Tromsø kommune
Byggesak
Rådhuset
9962 Tromsø

Huldervegen 2 – gnr. 118 bnr. 1016 – godkjent hotellbygning – fasadeendringssøknad

SØKNADSTYPE: Endringssøknad

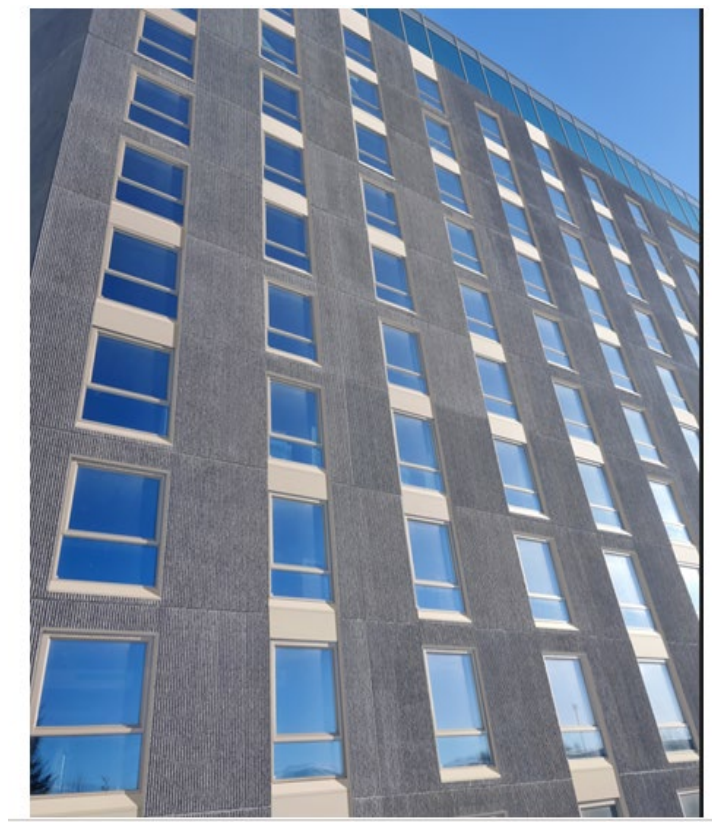
I vårt tilsvare av 12.12.2022 viste vi til at slik vi forstår det bygger kommunen sin vurdering på at kommunen har godkjent bygningens visuelle kvaliteter i tråd med illustrasjon vist til i søknaden som viser en grå fasade, samt at kommunen har godkjent vindusbånd med vertikale forskyvninger. AT Arkitektur er av den oppfatning at kommunen, når de har konkludert med at fasadene må omsøkes på nytt i brev av 22.11.2022, ikke har hatt alle sakens opplysninger tilgjengelig.

Kommunen synes ikke å ha lagt til grunn opplysningene som kom frem i søknaden til Avinor datert 6.3.2022 (der kommunen var orientert med kopi av e-post), og herunder illustrasjonen som ble fremlagt for Avinor, jf. vår redegjørelse ovenfor. Ser en på illustrasjonen som ble fremlagt for kommunen og illustrasjonen som ble fremlagt for Avinor, viser begge illustrasjonene en grålig fasade. I søknaden til Avinor datert 6.3.2022 er også materialbruken detaljert forklart, og her vises det til at selv om materialet heter "svart betong" er ikke materialet å anse som svart, og det vil fremstå som grått når det er ferdigstilt. Videre er det også benyttet grålig materiale på deler av bygget. Når det gjelder fasadetegningene erkjenner vi at de ikke var endelig avklart mht. til et bestemt fasademateriale og eksakt farge ved rammesøknaden, men dette er heller ikke et krav kommunen stiller i lignende saker, jf. vår vurdering i brev av 12.12.2022. Rammesøknaden omhandler rammene av tiltaket; formål, volum, høyder mv. Vilåret stilt i vedtak om rammetillatelse vitner om at også kommunen forstår at endelig avklaring av fasader må skje med AVINOR. For øvrig vil fasaden ha en grå farge, slik det er fremstilt i illustrasjonen til rammesøknaden og oppleves med ulike nyanser av grått i ulikt lys og avhengig av nedbør eller ikke.
